柏崎刈羽原子力発電所 7号機 下部D/W機器搬入用ハッチ室 遮蔽扉の隙間の設定について

東京電力ホールディングス株式会社

図4 【隙間寸法修正後】 下部D/W機器搬入用ハッチ室 水素分率時間推移

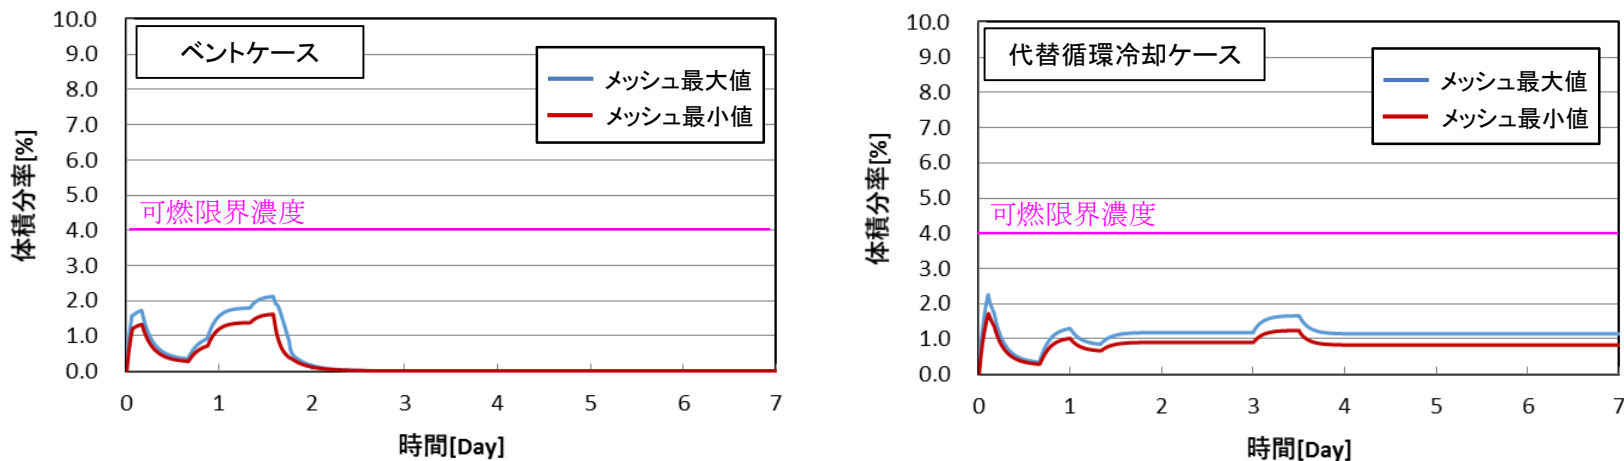
- そこで、遮蔽扉とR/B躯体の隙間について□mmに設定して、再度、水素滞留解析を実施した。
- 結果は図4に記載の通り、水素濃度は少し上昇するものの、水素濃度の最大値はベントケース、代替循環冷却ケースいずれも可燃限界である4%を超えないことを確認した。
- そのため、設工認における説明内容(局所エリアにおける水素濃度は可燃限度未満となる)に変更はない。

図6 【設工認 補足説明資料記載】 上部D/W機器搬入用ハッチ室 水素分率時間推移

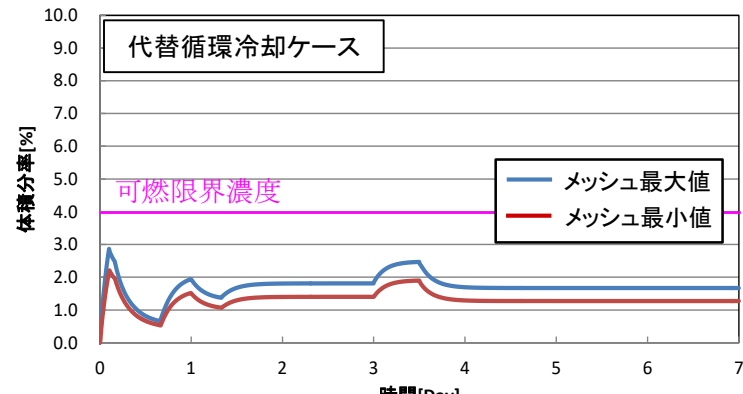
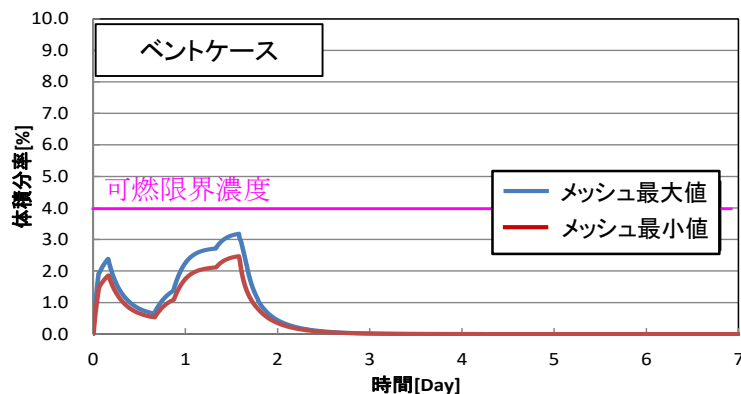
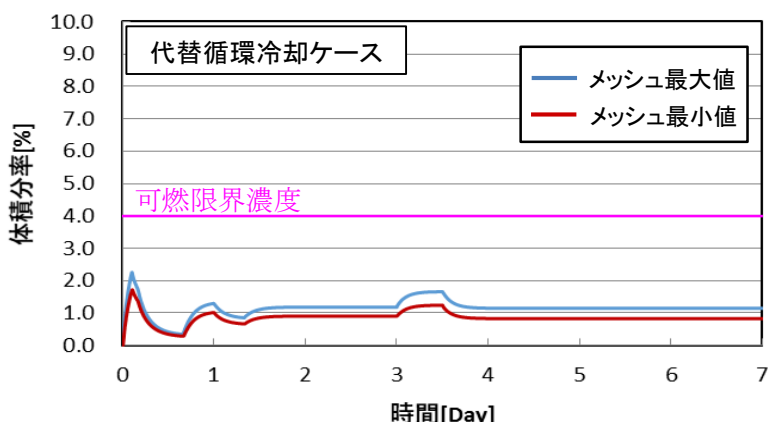
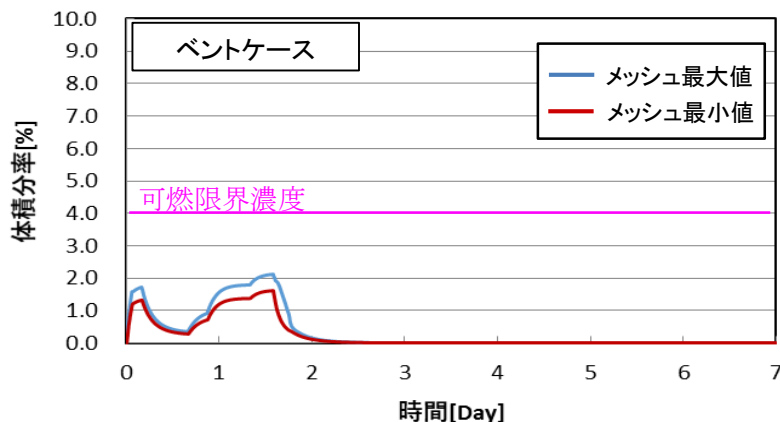
- 設工認の補足説明資料でご説明した「上部D/W機器搬入用ハッチ室」の水素分率の推移は図6に示す通りである。
- そのため、「上部D/W機器搬入用ハッチ室」が水素濃度最大となることには変わりはなく、今回の「下部D/W機器搬入用ハッチ室」の遮蔽扉の隙間の再設定が、保安規定審査の説明に与える影響はない。
